Concours d'idées pour l'aménagement de la place de Vernier.

CONCOURS
POUR L'AMÉNAGEMENT DE LA PLACE DE VERNIER
(GENÈVE)

11^{me} prix : projet de M. R. Barro.

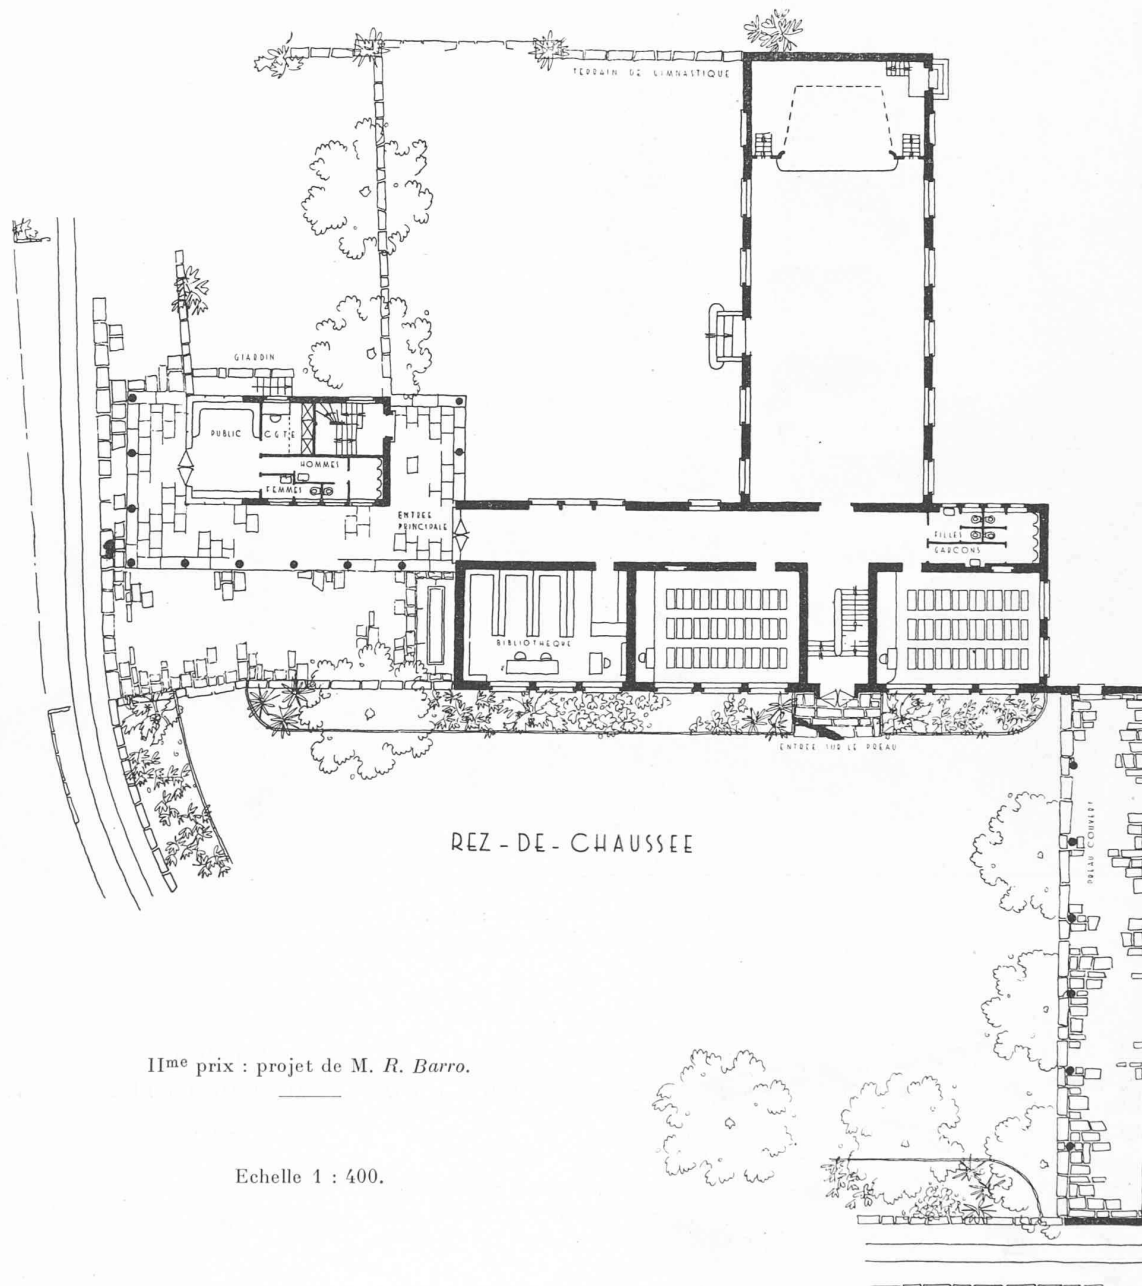
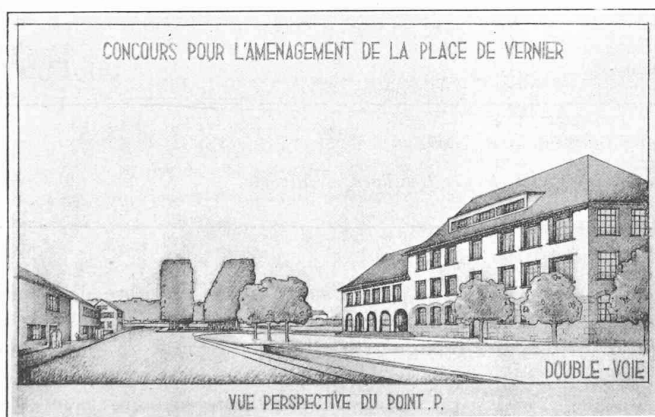
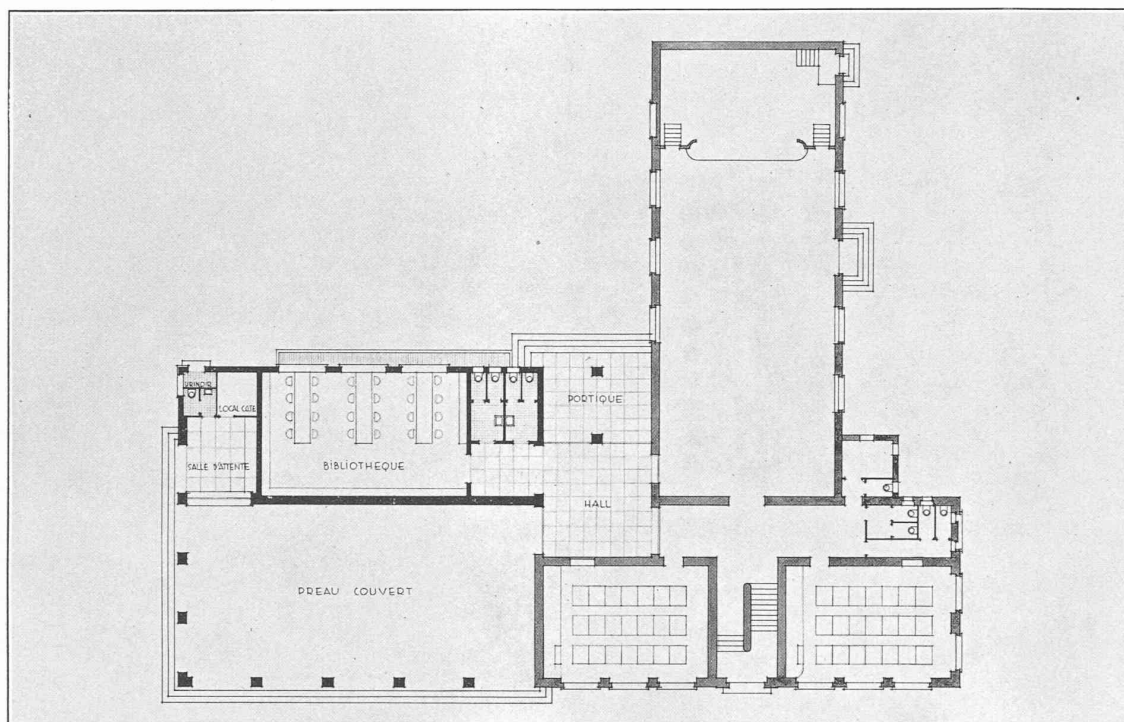
Très bon projet dans son ensemble. Le caractère général des constructions est bien adapté à la région. La disposition adoptée pour la place est excellente : circulation claire, artères bien proportionnées si ce n'est au tournant de la route où la chaussée est trop étroite.

La tête de ligne de la C. G. T. E. est bien disposée et nécessite une emprise minimum sur le préau. La station-abri est un peu vaste, mais elle est bien située.

L'architecture du bâtiment d'école est excellente, mais

l'entrée, mal placée, prête à la critique. Le préau couvert abrite heureusement la cour du côté du nord ; sa proportion allongée n'est pas judicieuse pour une école. Bonne distribution des locaux de l'école.

La réalisation de ce projet, du fait des adjonctions importantes qu'il prévoit et des modifications de la toiture et de l'éclairage de l'escalier du bâtiment, serait cependant très coûteuse.

III^{me} prix :
projet de M. P. Braillard.

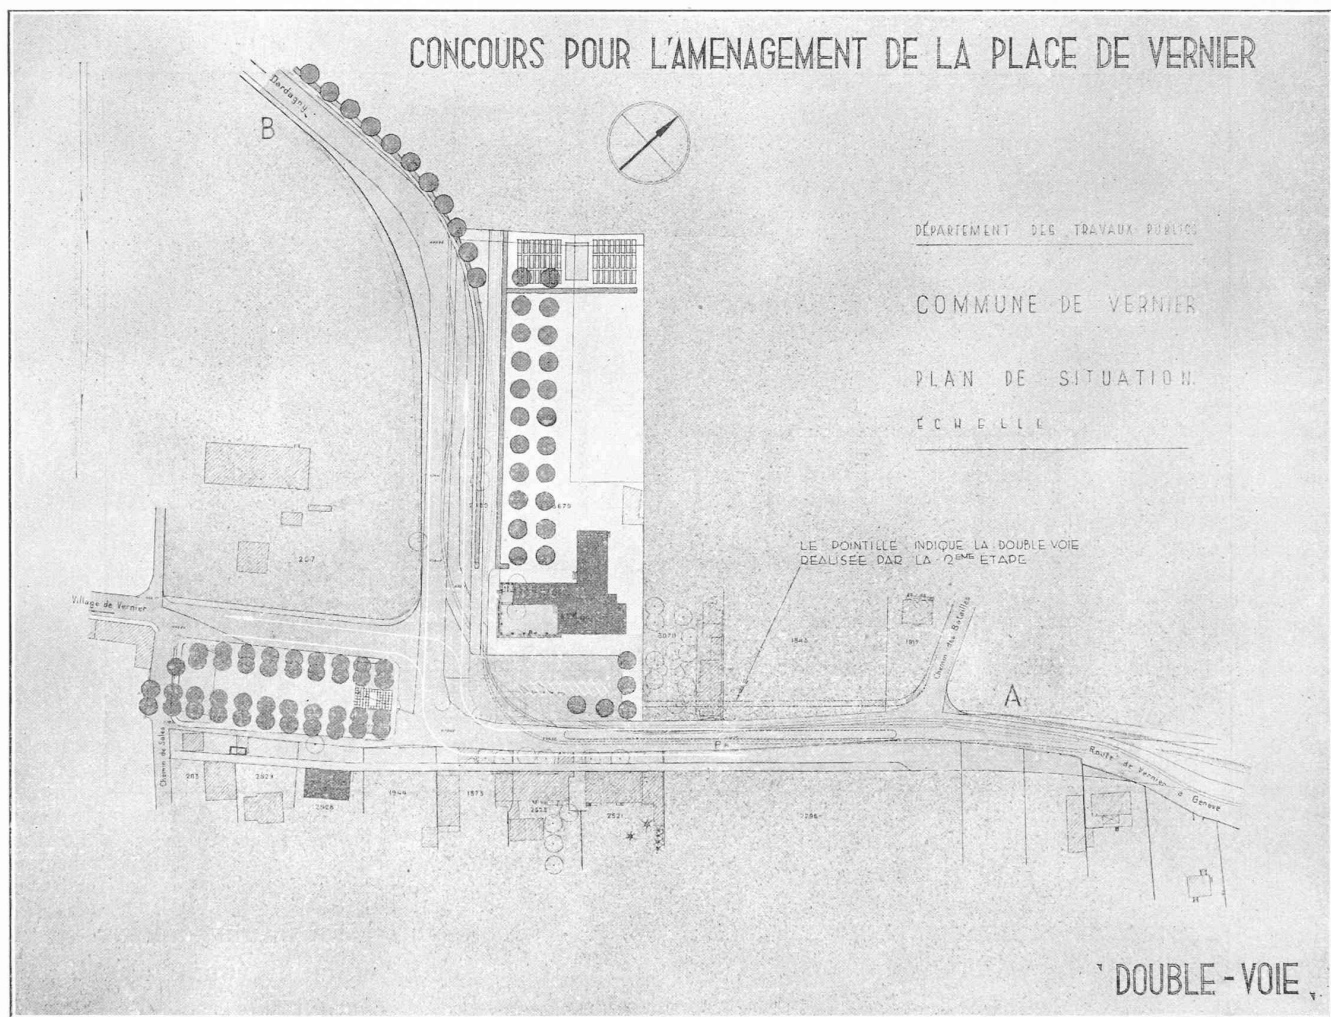
L'aménagement de la place et la solution adoptée pour la circulation sont satisfaisants ; le projet a l'avantage de conserver devant la mairie l'allée d'arbres existante qui est agréablement doublée de nouvelles plantations. Le stationnement des autos, traité d'une manière un peu ample sur la base de l'état actuel, est conforme au programme ; il se justifie par la solution prévue pour le préau au nord-ouest dont l'accès de l'intérieur de l'école est facilité par la disposition du plan des nouveaux locaux.

La tête de ligne de la C. G. T. E. est favorablement aménagée ; toutefois, la largeur excessive de la route entraîne une réduction exagérée du préau.

Le préau couvert, heureusement lié au local de la C. G. T. E. présente une excellente solution par les possibilités d'utilisation qu'il offre pour le public. En revanche, la distribution de l'étage manque de concordance avec celle du rez-de-chaussée, ce qui est peu rationnel et d'une réalisation coûteuse. Il est regrettable que l'appartement de l'instituteur ne soit pas pourvu d'un accès indépendant de l'escalier principal de l'école. Le parti proposé pour les installations en sous-sol n'est pas satisfaisant.

La transformation de la façade, partant des éléments existants, permet un ensemble architectural d'une certaine qualité.
